福島第一原子力発電所 特定原子力施設に係る実施計画 変更認可申請書の
一部補正について

減容処理設備設置に関して、設計の進捗に伴い、下記の通り補正を行う。

2.46 減容処理設備

減容処理建屋の構造強度に関する検討結果

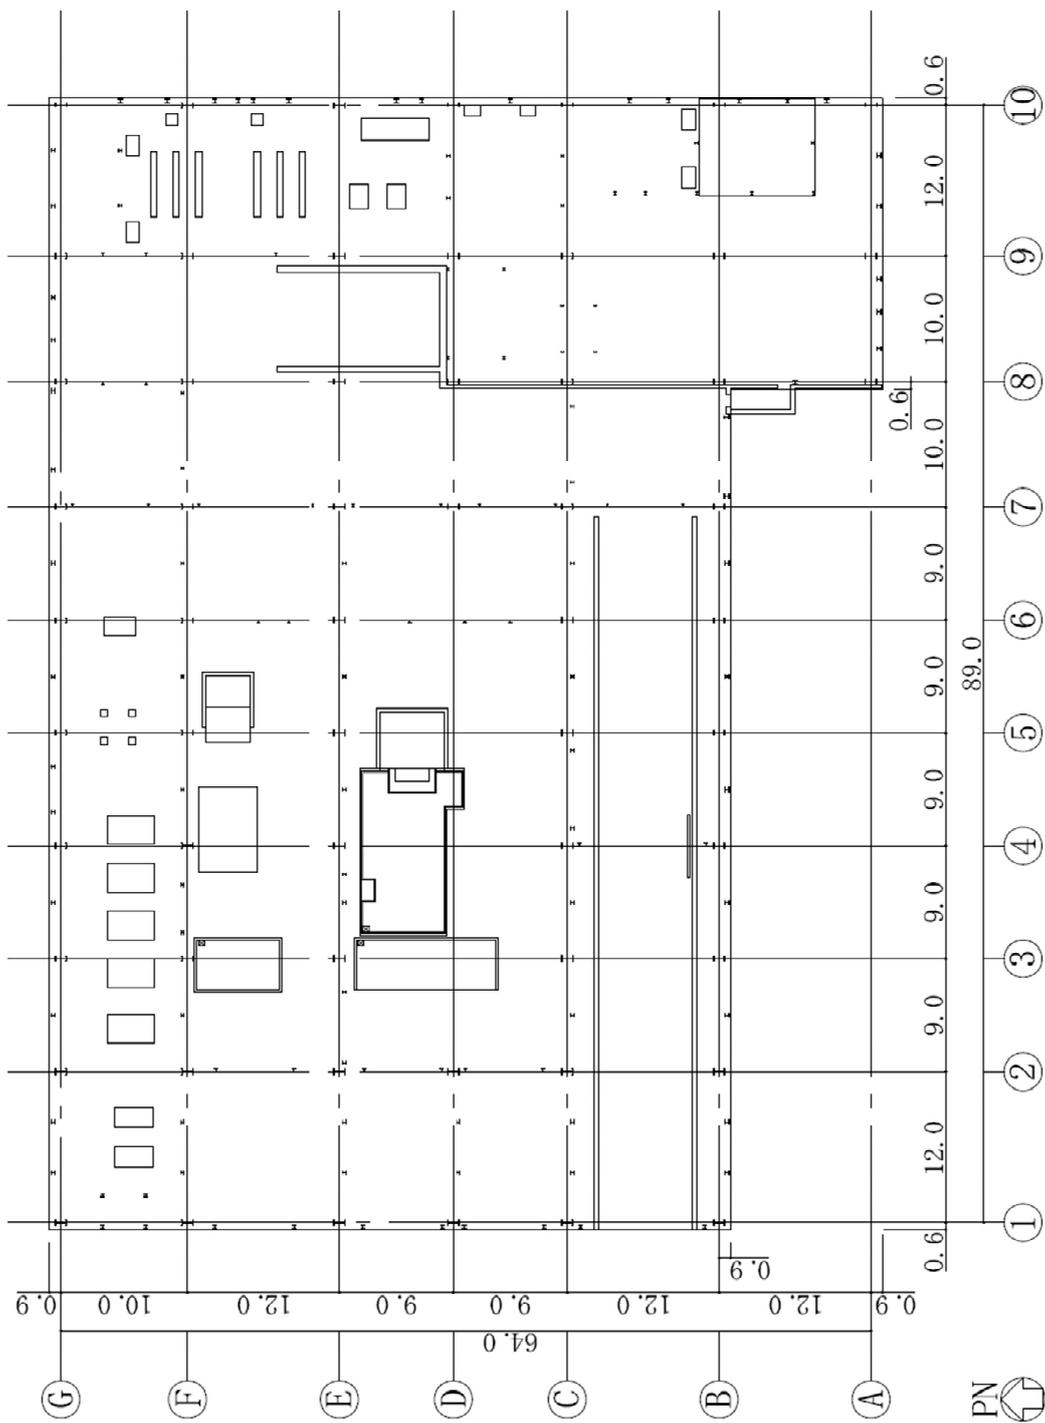
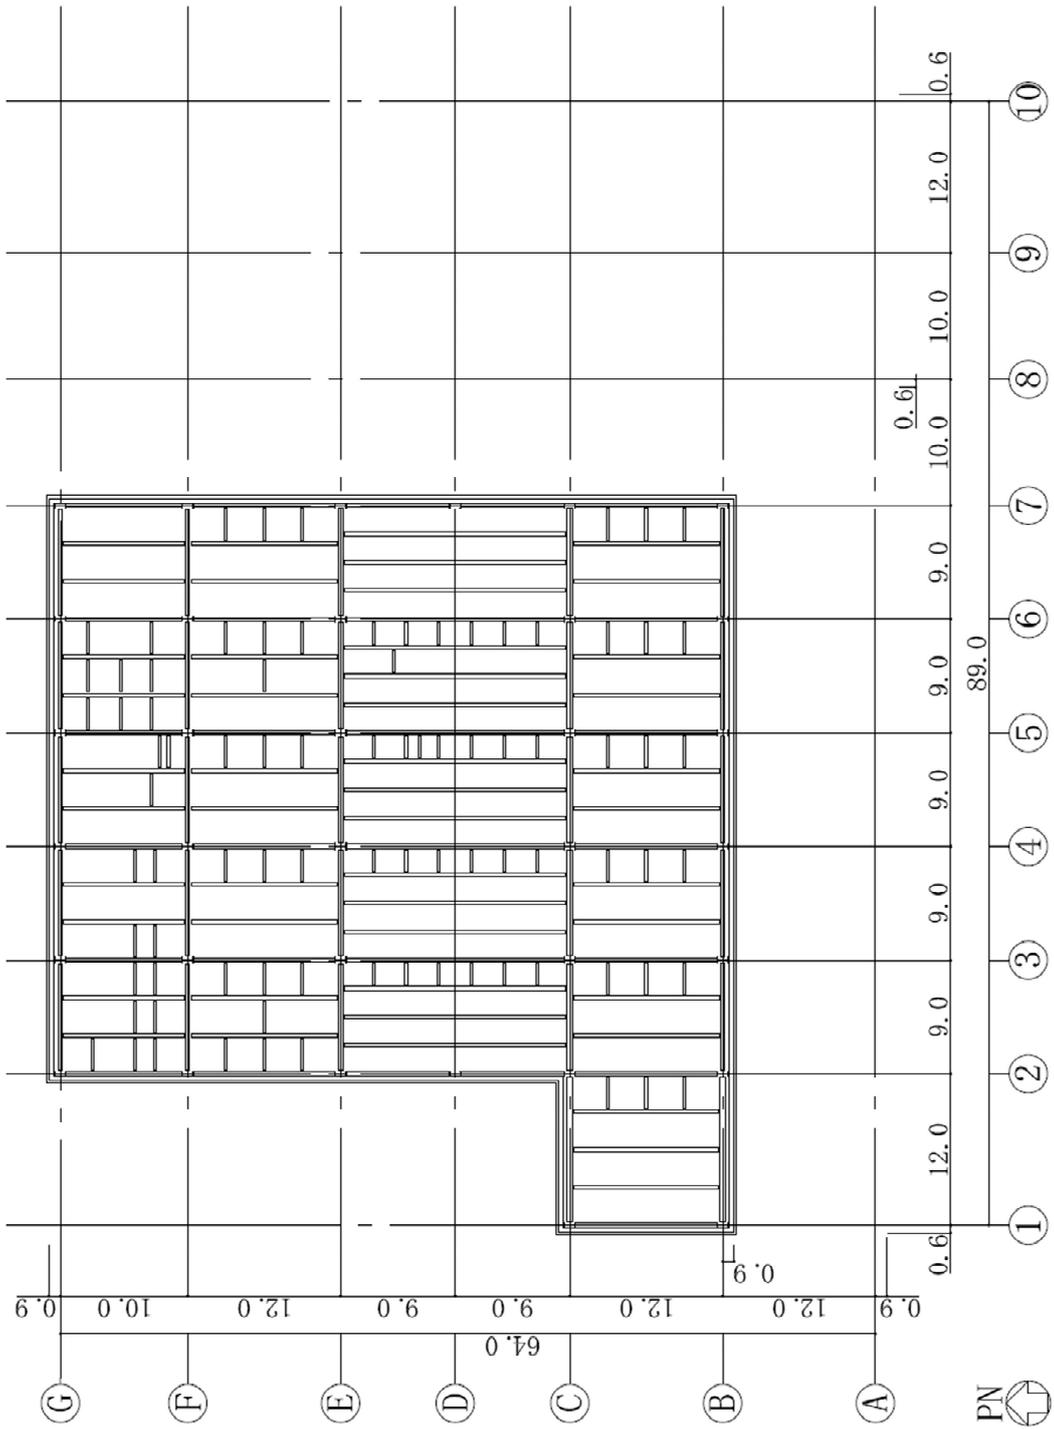
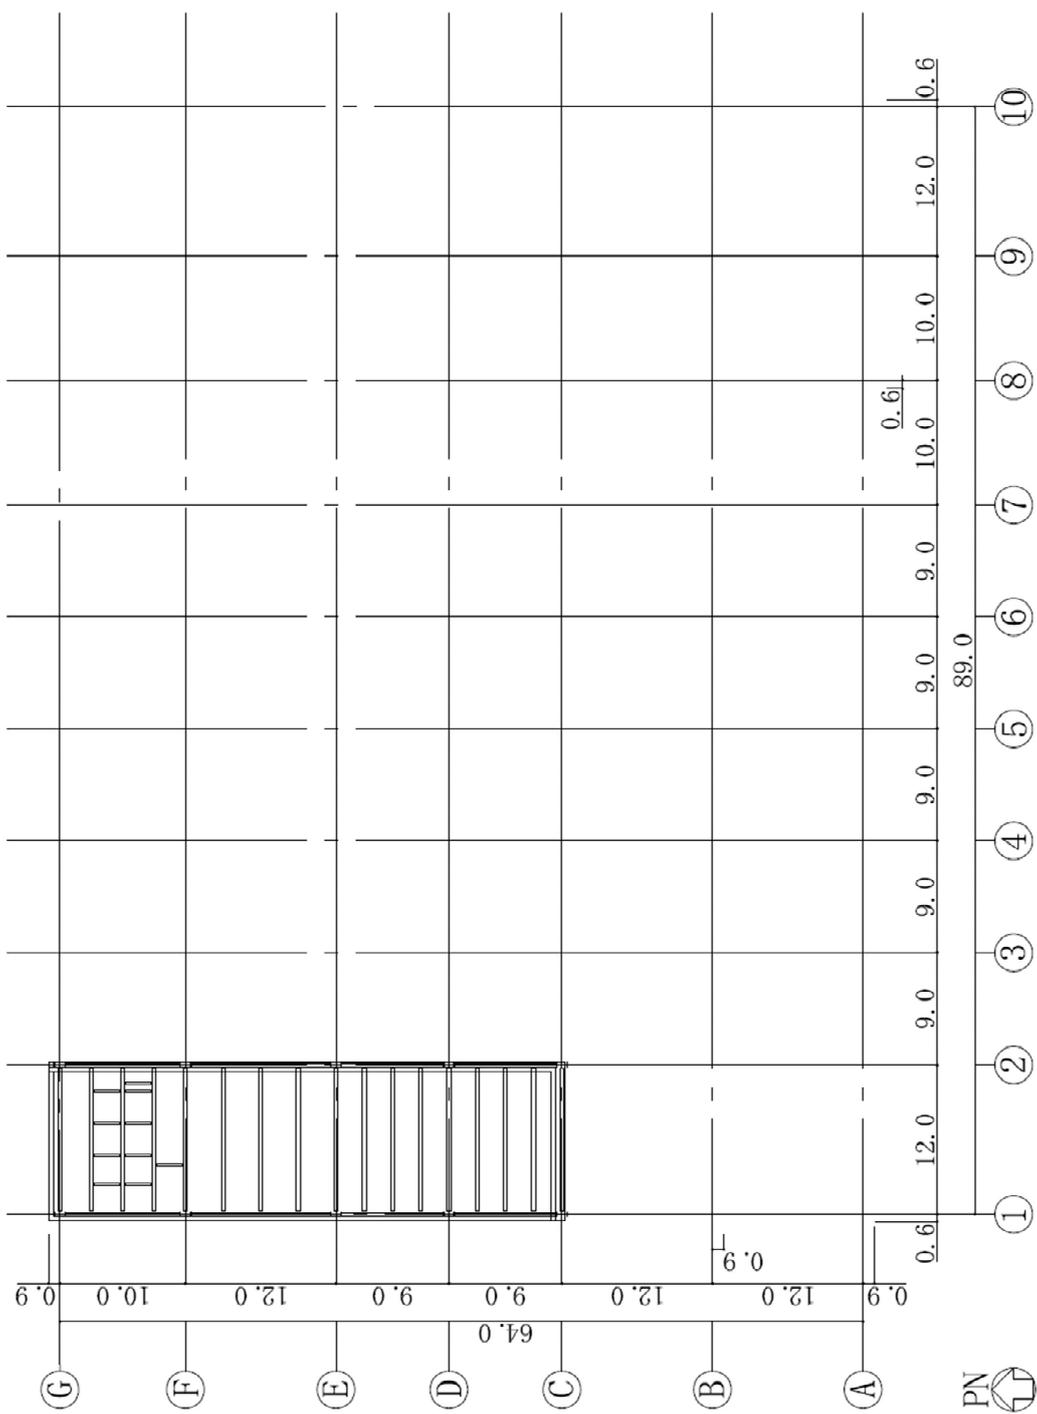
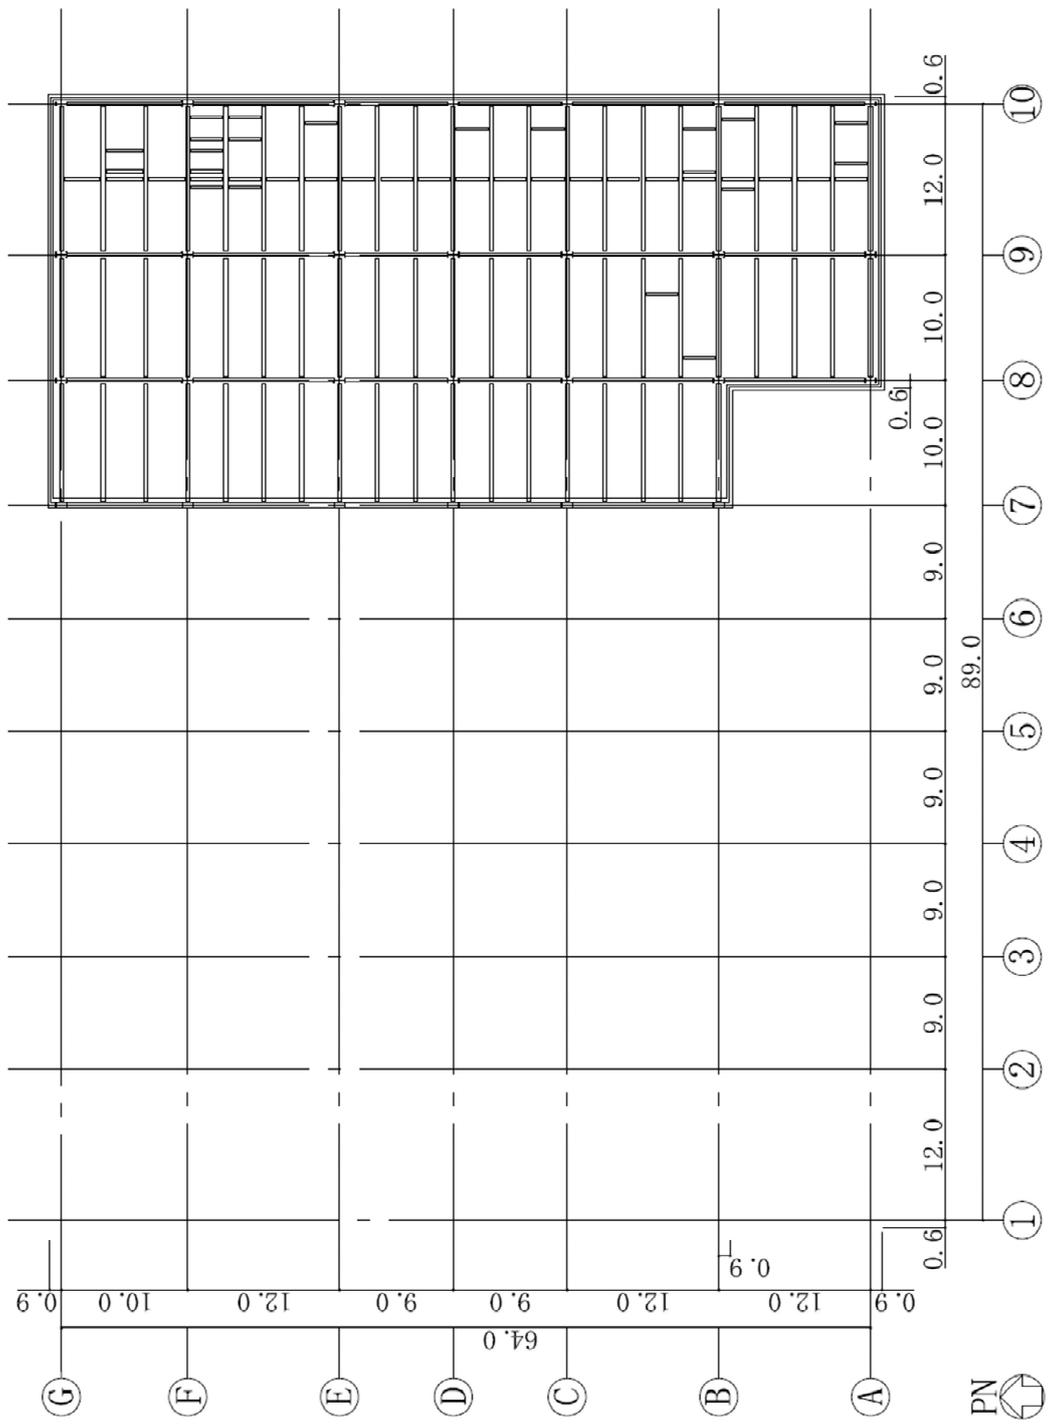
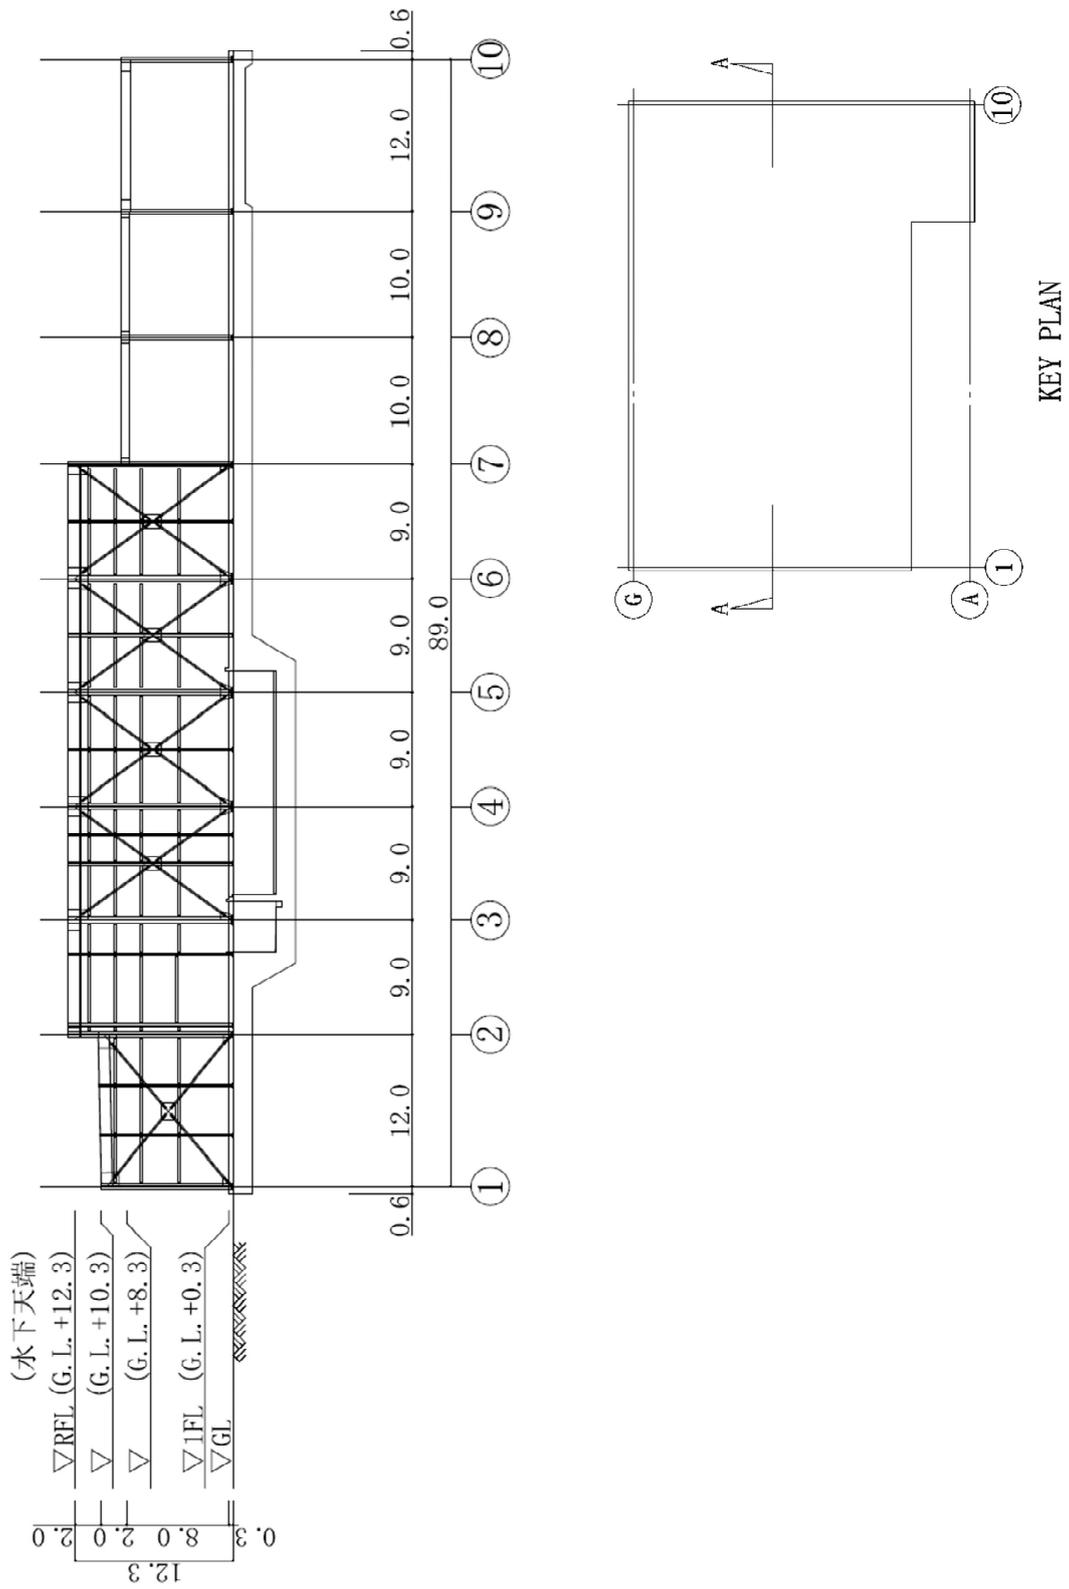
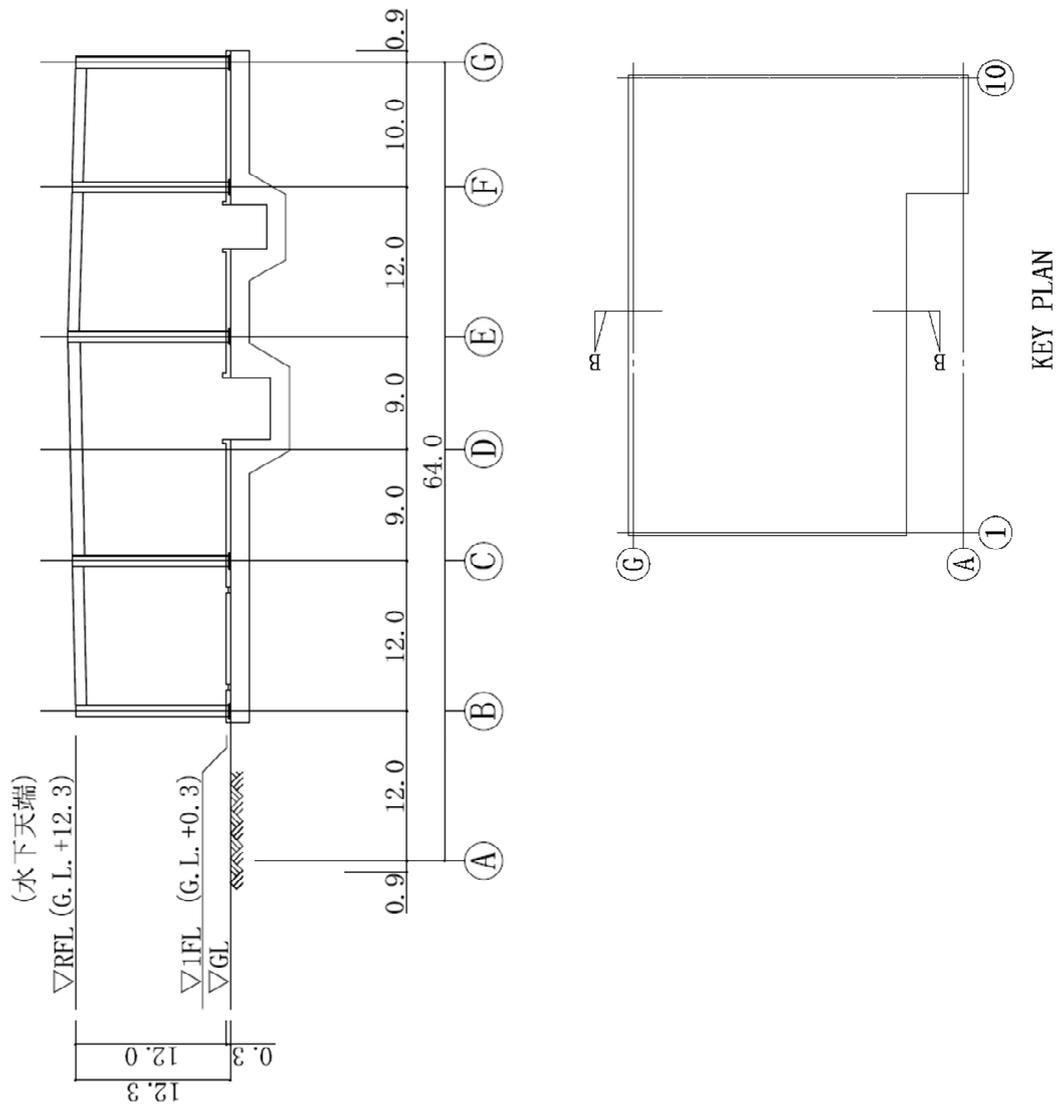
- ・減容処理建屋の構造強度に関する検討結果について新規記載

図-1 遮へいに関する構造図 (1/2)

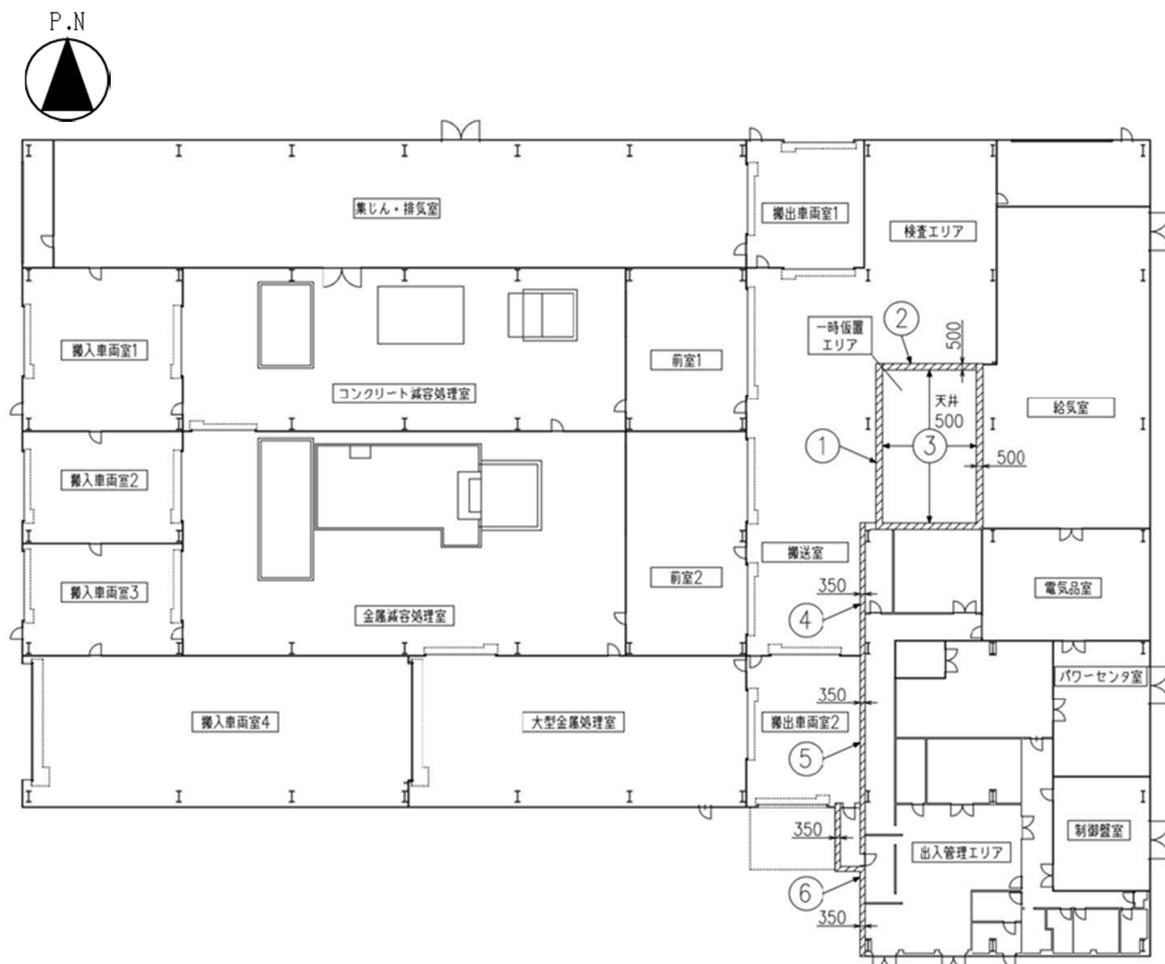
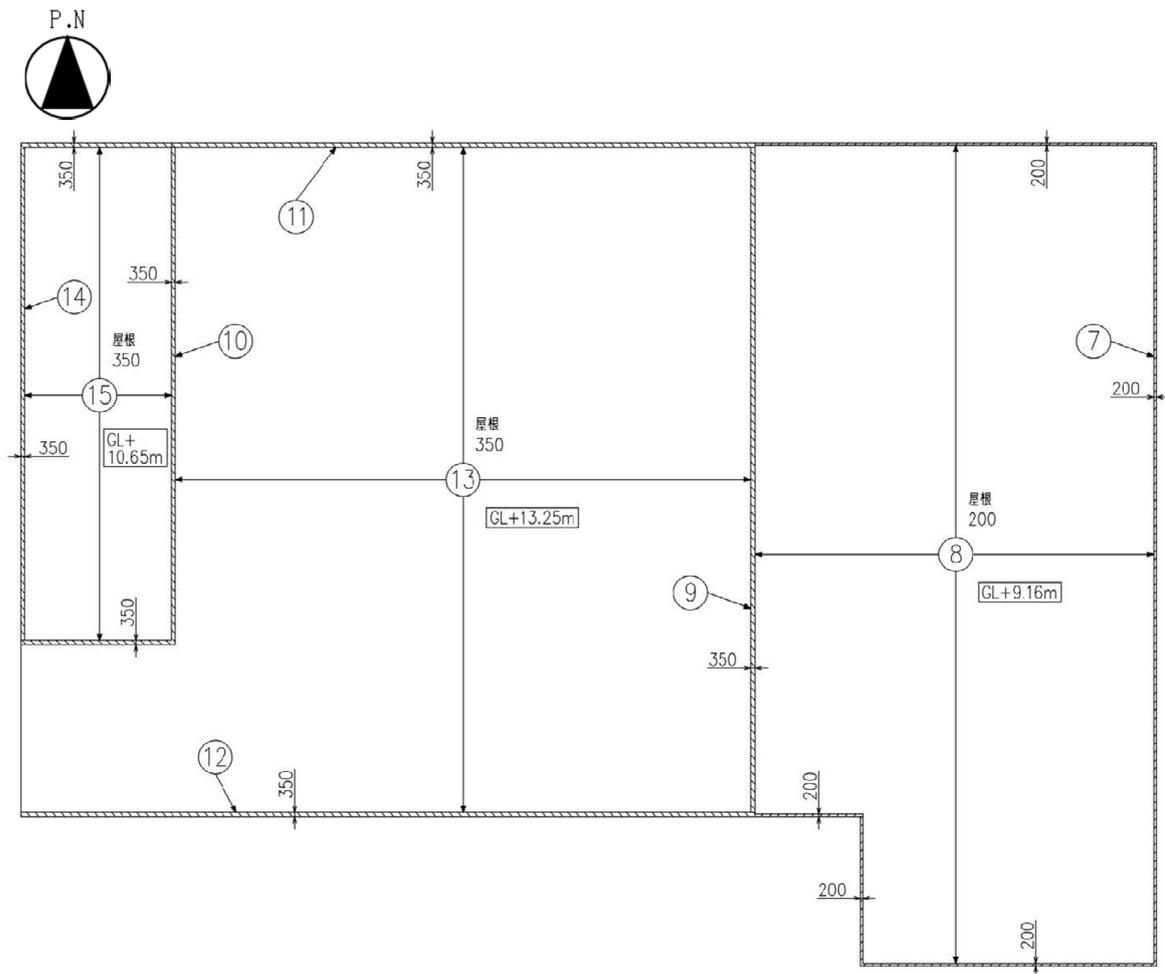
- ・遮へいに関する構造図について新規記載
